Bebauungsplan Nr. III/4/25.01 „Masurenweg“

- Auswertung der Stellungnahmen aus den frühzeitigen Beteiligungsschritten gemäß §§ 3 (1), 4 (1) BauGB
- Ergebnis der Auswertung der frühzeitigen Beteiligungsverfahren / Übersicht: Ergänzungen und Änderungen der Planunterlagen zum Entwurf

Stand: Entwurf; Juli 2024

Stadtbezirk Stieghorst

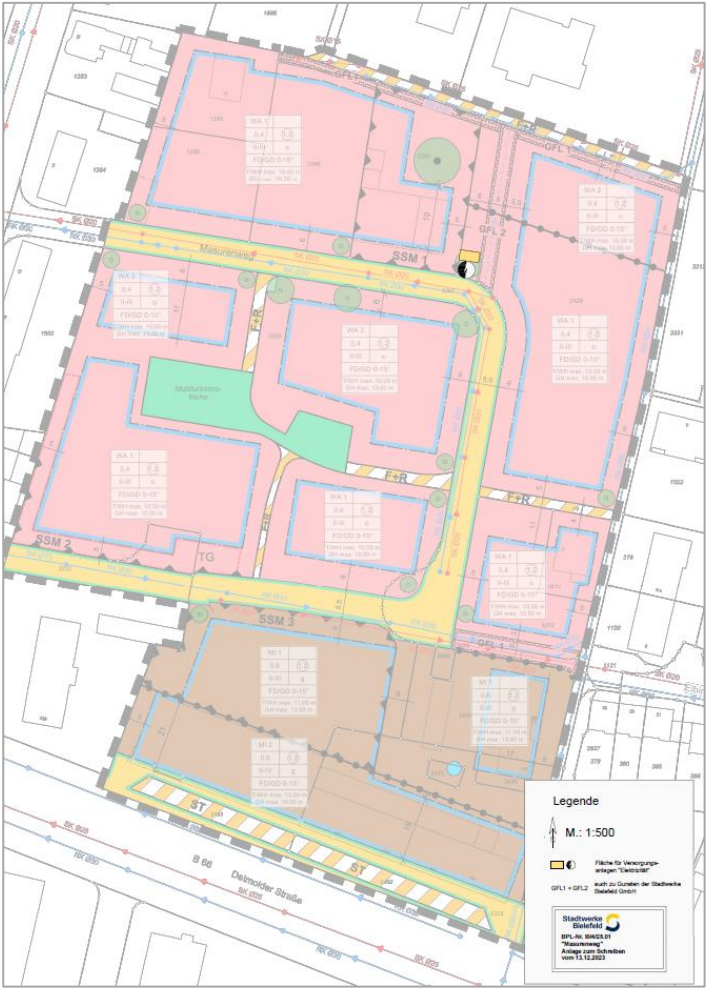
2.10	<p>Deutsche Telekom Technik GmbH vertreten durch die ISS Communication Services GmbH 15.03.2024</p>	<p>Sehr geehrter Herr Ebert,</p> <p>vielen Dank für Ihr Schreiben vom 16.11.2023, in dem Sie die Telekom über die geplante Neuaufstellung des Bebauungsplans Nr. III/4/25.01 "Masurenweg" informieren und uns die Gelegenheit zur frühzeitigen Beteiligung gemäß § 4 (1) BauGB geben.</p> <p>Nach eingehender Prüfung des vorgelegten Entwurfs des Bebauungsplans für das Flurstück der Telekom (Flurstück 3272) möchten wir Ihnen folgende Rückmeldung geben:</p> <p>Die Telekom stimmt dem Entwurf des Bebauungsplans grundsätzlich zu. Allerdings ist es wichtig, dass bestimmte Eigenschaften auf dem Flurstück erhalten bleiben bzw. geschaffen werden, um den reibungslosen Betrieb</p>	<p>Im östlichen Plangebiet befindet sich eine Ortsvermittlungsstelle der Telekom (Masurenweg 8).</p> <p>Es wird zur Kenntnis genommen, dass auf den berührten Grundstücksflächen der Entwicklung hin zu einem Allgemeinen Wohngebiet zugestimmt wird. An der Festsetzung einer Versorgungsfläche wird somit nicht festgehalten.</p> <p>Es wird zur Kenntnis genommen, dass für einen zwischenzeitlich reibungslosen Betrieb unter anderem folgende Eigenschaften auf dem Flurstück erhalten bleiben bzw. geschaffen werden sollen:</p> <ul style="list-style-type: none"> ▪ Zugang bzw. Zuwegung 7/24 Betriebsarbeiten, Störungsbehebungen und Regelbetrieb ▪ Zuwegung für Telekom Servicefahrzeuge bis mind. 3,5t

Lfd. Nr.	Einwender Datum	Stellungnahmen (Anregungen, Hinweise)	Stellungnahme der Verwaltung
		<p>sicherzustellen. Bitte berücksichtigen Sie daher folgende Punkte:</p> <ol style="list-style-type: none"> 1. Zugang bzw. Zuwegung 7/24 Betriebsarbeiten, Störungsbeseitigungen und Regelbetrieb 2. Zuwegung für Telekom Servicefahrzeuge bis mind. 3,5t 3. Erlaubnis zum Aufbau/Anbringung von Außenluft/Klima-Splitgeräten (bereits vorhanden) 4. Geräuschemissionen gemäß TA Lärm (tags 60 dB(A), nachts 45 dB(A)) müssen möglich sein <p>Des Weiteren möchten wir uns für die verspätete Rückmeldung entschuldigen. Darüber hinaus wäre es wünschenswert, dass die Baugrenzen auf dem Flurstück aufgehoben werden. Sollte dies nicht möglich sein, wäre es wichtig, dass die Baugrenze zumindest im westlichen Bereich des Grundstücks bündig mit der Grundstücksgrenze verläuft, um eine spätere eventuelle Technikverlagerung zu ermöglichen. Bitte beachten Sie auch, dass das Bestandsgebäude der Telekom auf dem Plan nicht eindeutig erkennbar ist, wir jedoch davon ausgehen, dass dieses Gebäude Bestandsschutz hat.</p> <p>Zudem möchten wir darauf hinweisen, dass der Geh- und Radweg im Süden des Grundstücks aus technischen Gründen nicht auf dem Flurstück der Telekom realisiert werden kann.</p> <p>Wir bitten Sie, diese Punkte bei der weiteren Ausgestaltung des Bebauungsplans zu berücksichtigen. Für Rückfragen stehen wir Ihnen gerne zur Verfügung und freuen uns auf eine konstruktive Zusammenarbeit.</p>	<ul style="list-style-type: none"> ▪ Erlaubnis zum Aufbau/Anbringung von Außenluft/Klima-Splitgeräten (sind aktuell bereits vorhanden) ▪ Geräuschemissionen gemäß TA Lärm (tags 60 dB(A), nachts 45 dB(A)) müssen möglich sein <p>Diese genannten Anforderungen erscheinen grundsätzlich erfüllbar. Im Falle immissionsschutzrelevanter Belange ist eine uneingeschränkte Zusage jedoch nicht möglich. Hierzu ist der jeweilige Einzelfall zu betrachten.</p> <p>Auf Nachfrage konnten seitens der Telekom (ISS Communication Services GmbH) keine konkreten Aussagen zu den aktuellen Geräuschemissionen der Immobilie gegeben werden, so dass auch keine Rückschlüsse auf aktuelle bzw. zukünftige Geräuschemissionen geschlossen werden können.</p> <p>Sollte derzeit oder zukünftig relevanter Gewerbelärm emittiert werden, so ist dieser am Emissionsort in geeigneter Weise in der Art zurückzuhalten, dass gemäß TA-Lärm bei den angrenzenden Wohnnutzungen keine relevanten Beeinträchtigungen entstehen.</p> <p>Auf dem gesamten Grundstück der Telekom wird kein öffentlicher Fuß- und/oder Radweg festgesetzt. Festgesetzt ist jedoch im Südteil ein Geh-, Fahr- und Leitungsrecht zugunsten der Stadt Bielefeld, da hier ein öffentlicher Regenwasserkanal verläuft.</p>
